Modulo per la presentazione delle osservazioni per i piani/programmi/progetti sottoposti a procedimenti di valutazione ambientale di competenza statale

ID: Codice procedura (ID_VIP/ID_MATTM):10844

Impianto per la produzione di energia elettrica da fonte eolica, costituito da 6 aerogeneratori della potenza complessiva di 37,2 MW, un sistema di accumulo da 25 MW e relative opere connesse in località "Rempillo" nel comune di Pitigliano (GR).

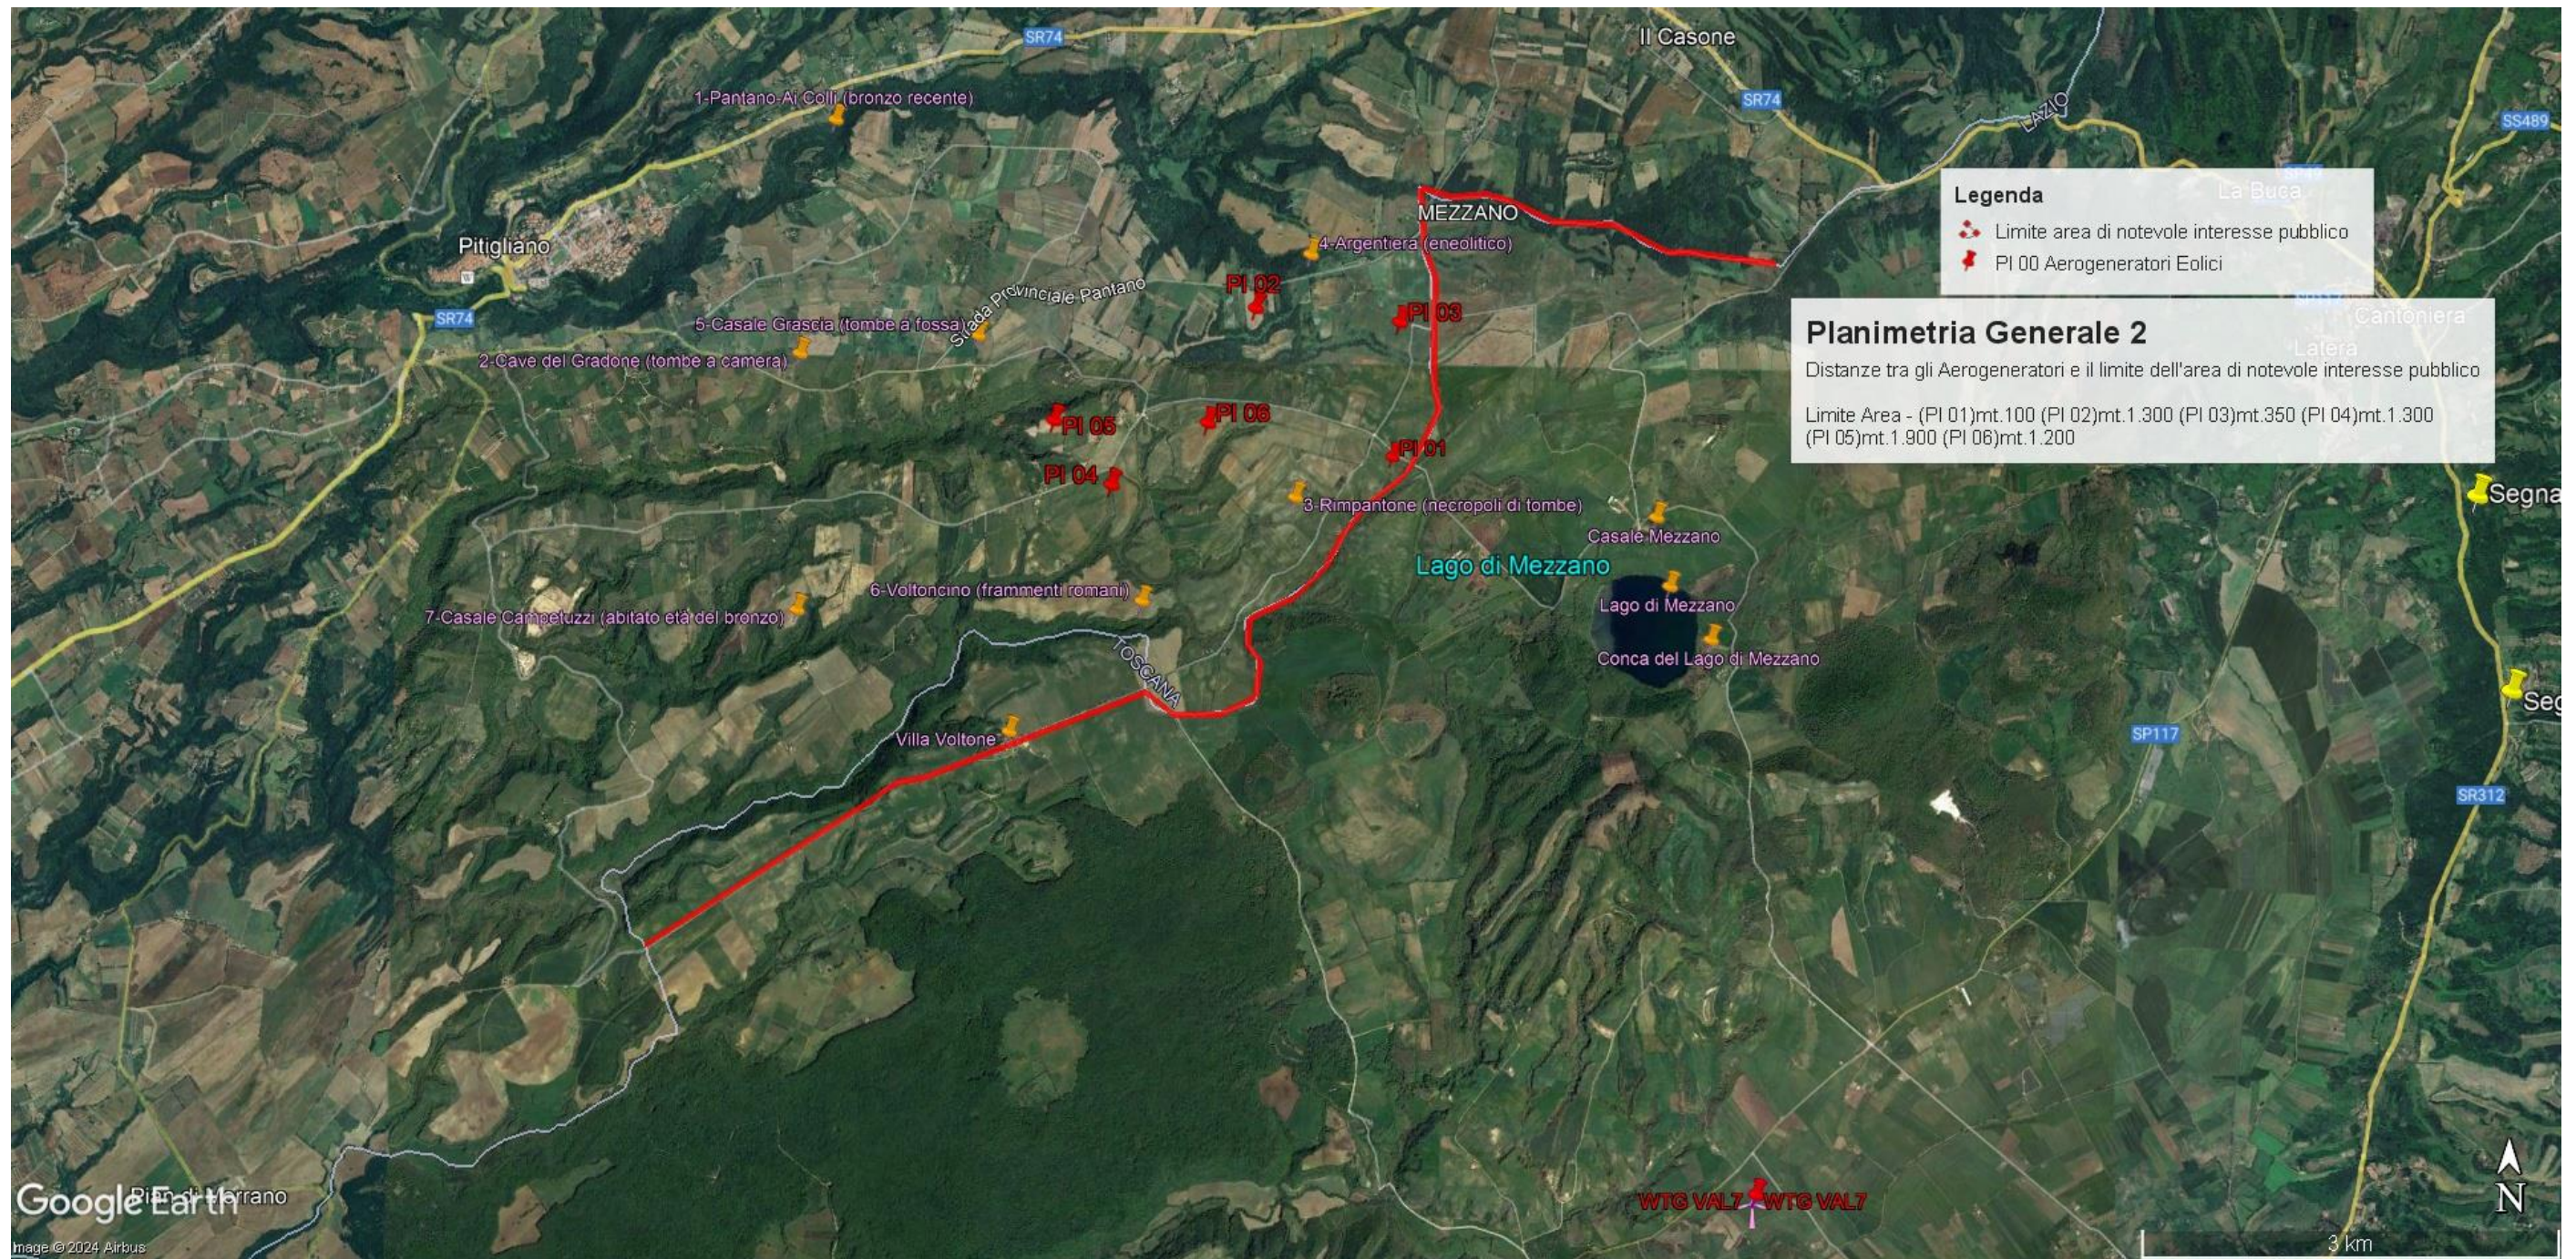
In sintesi, visti l'art. 20 comma 8 lettera c) quater del D.Lgs n 199/2021 e le Linee guida nazionali appena citate, considerato l'enorme impatto dell'impianto eolico industriale denominato "Rempillo" sulla zona paesaggistica di notevole interesse pubblico ben individuata nelle immagini n.1 e n. 2 e sui Beni Culturali evidenziati nell' immagine n. 3 dell'Allegato alle presenti Osservazioni, per la collocazione delle pale P04 e P05 direttamente all'interno del perimetro di un'area archeologica e per gli impatti anche sull'area intermedia e vasta dei pregiati territori laziali della Tuscia settentrionale e in particolare di quelli del pitiglianese ricco di emergenze agricole, naturalistiche, storiche e archeologiche del periodo etrusco ma non solo, si chiede che venga negata l'autorizzazione all' insediamento dell'impianto eolico denominato "Rempillo".

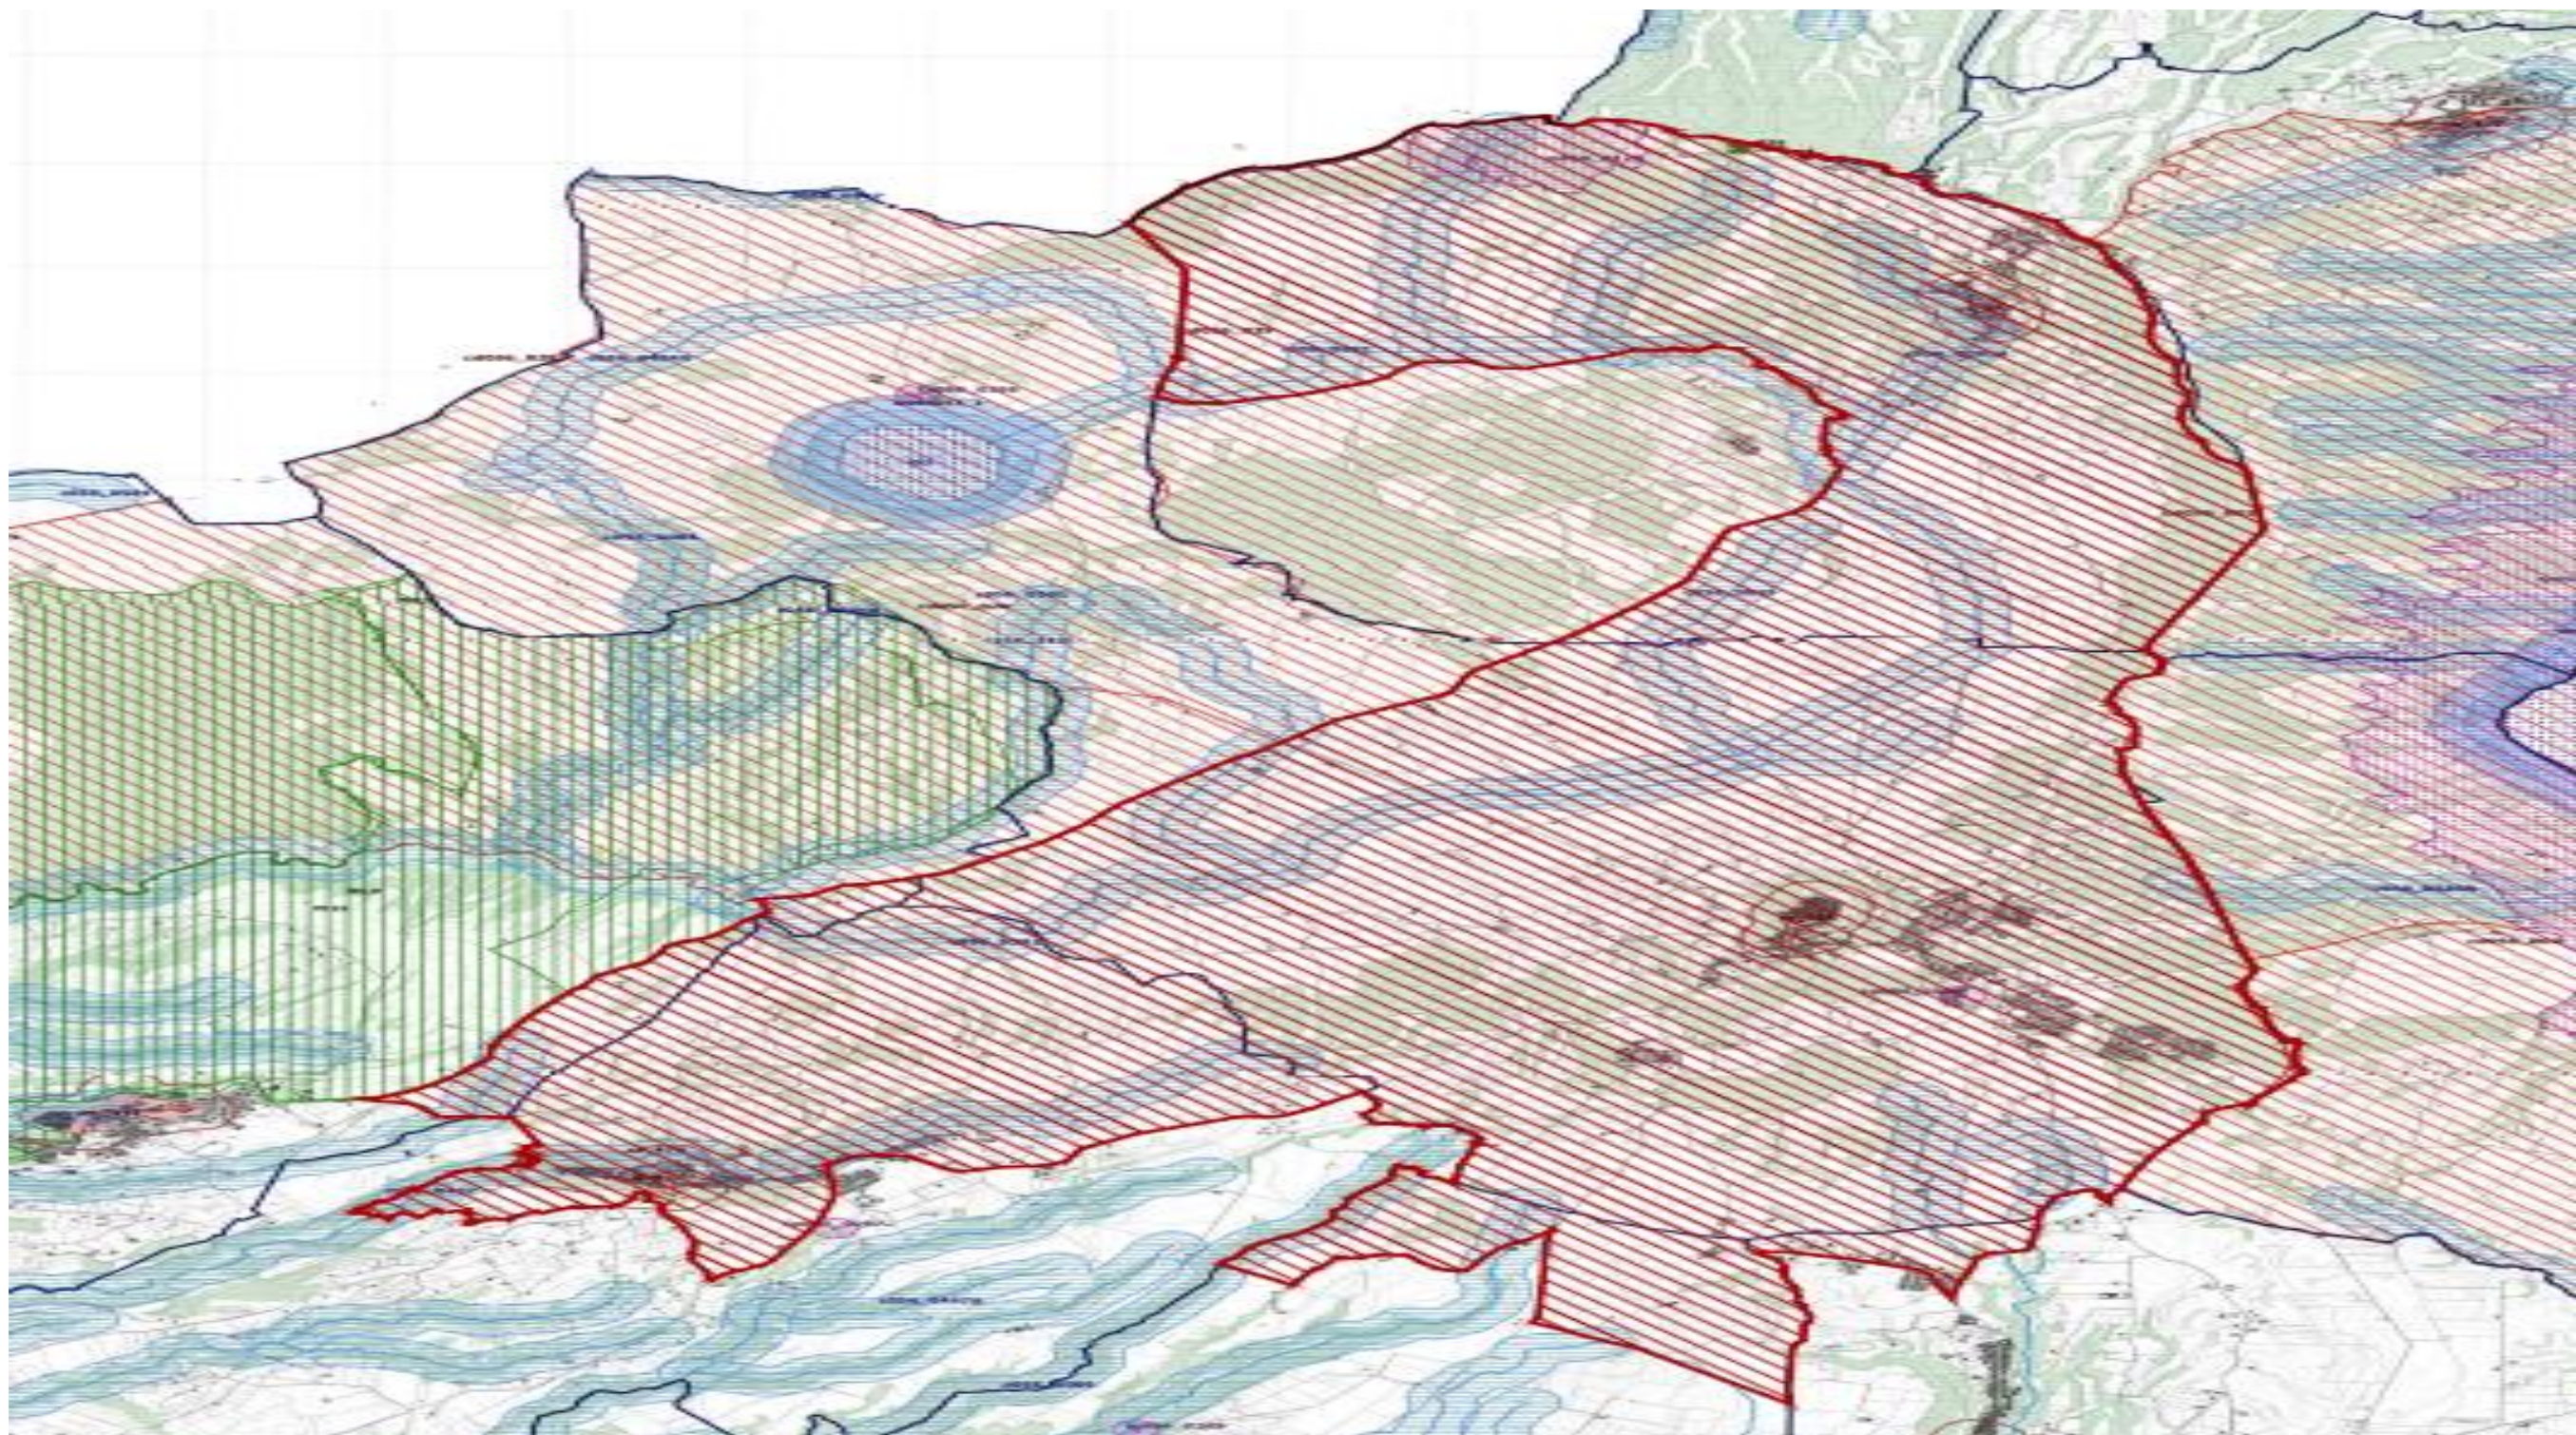
Tornando alla questione di legittimità, alla luce del combinato disposto dal "vincolo sul patrimonio paesaggistico (artt. 136 e ss. e 142 del decreto legislativo n. 42/2004 e ss.mm.ii.) e sui beni culturali" (artt. 10 e ss. del decreto legislativo n. 42/2004 e ss.mm.ii.) e dal comma 8 lettera c-quarter del D.Lgs 191/2021 e ss.mm.ii si evince che, ad oggi, le aree in cui sono previsti gli insediamenti dei sei aerogeneratori dell'impianto eolico denominato "Rempillo" non sono idonee perché ricadono tutte all'interno della fascia di rispetto dei **beni paesaggistici di notevole interesse pubblico denominati "Conca del Lago di Mezzano e territorio circostante" (D.M. 22.05.1976)** comprendente anche il **vincolo "Selva del Lamone" (D.M. 22.05.1984)** tutelati **dall'art. 136 del Codice dei Beni Culturali e del Paesaggio** e in particolare un aerogeneratore (P01) è a 100 metri dal primo vincolo citato e gli altri cinque compresi in una distanza massima tra 1 km e 2 km (vedi immagine n. 1 dell'ALLEGATO). Nella fascia di rispetto dei 3 km anche la porzione di vincolo rappresentato dalla Selva del Lamone che gode di altre importanti tutele in quanto Riserva Naturale regionale (L. 394/91 e L.R. 29/97), Zona di Protezione speciale (ZPS) insieme ai Monti di Castro collegati tra loro da una Zona di Conservazione Speciale (ZSC), il sistema fluviale Fiume Fiora-Olpeta. La Selva del Lamone oltre il vincolo paesaggistico di notevole interesse pubblico che la rende area non idonea all'installazione degli impianti FER anche nelle sue fasce di rispetto dei 3 km, gode di un'altra tutela che ne rivela l'importanza di area di importanza internazionale per l'avifauna IBA (012) che viene collegata all'altra IBA (099) Lago di Bolsena attraverso la ZPS Caldera di Latera e la ZSC Lago di Mezzano che insieme sono compresi nel vincolo paesaggistico " Conca Lago di Mezzano..." e verranno uniti dal nuovo vincolo paesaggistico "Ambito paesaggistico, geologico e geomorfologico

dell'orlo della caldera di Latera e delle sue pendici interessate dai centri eruttivi periferici" (si veda a riguardo la proposta pubblicata sul sito del MIC in data 09/08/2023 e l'immagine n. 2 dell' ALLEGATO) all'area di notevole interesse pubblico " Conca del lago di Bolsena" (D.M. 24.10.1960). Praticamente una vasta zona che per interesse paesaggistico e naturalistico oltre che storico, archeologico e identitario rappresenta un unicum nel panorama nazionale.
